Министерство путей сообщения СССР
ГИПРОТРАНССИГНАЛСВЯЗЬ

УКАЗАНИЯ

Изменения в типовых решениях

ЭЦ-8 ИРВ. № 974.

Рис. I

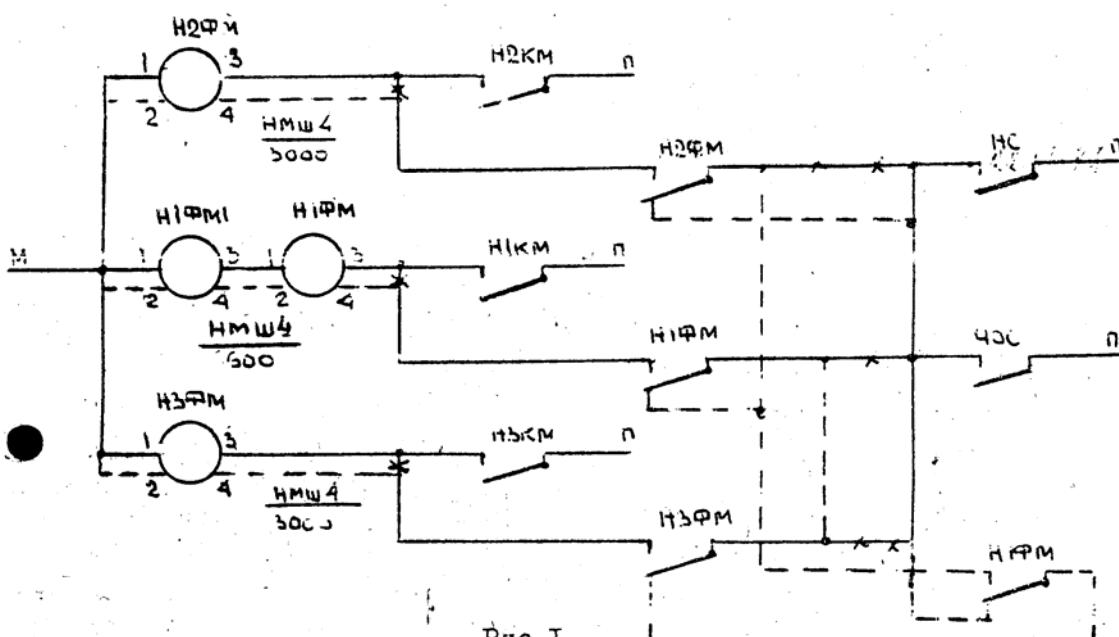
В типовых решениях "Электрическая централизация промежуточных станций ЭЦ-8" в схемах фиксирующих маршрут реле 1ФМ, 2ФМ и 3ФМ (листы 32 и 33) в цепи блокировки этих реле необходимо выполнить их взаимное исключение по схеме рис. I (изменения показаны пунктирной линией).

Аналогичные изменения следует внести в схемы на листах 86, 87, 88 и в действующие устройства электрической централизации, выполненные по данным типовым решениям или с применением в проекте указанного решения.

Рис 2

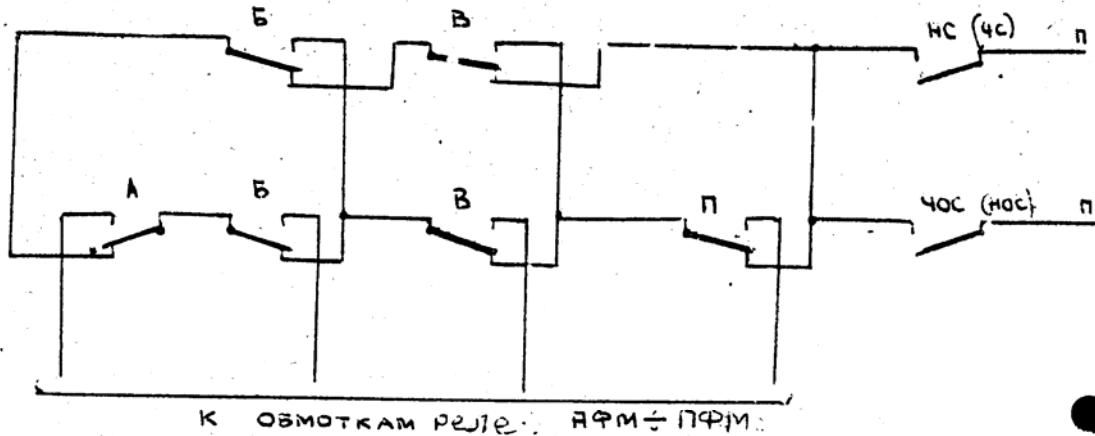
При внесении изменений на станциях с числом путей более 2-х следует руководствоваться схемой рис. 2 и наличием свободных контактов у реле ФМ.
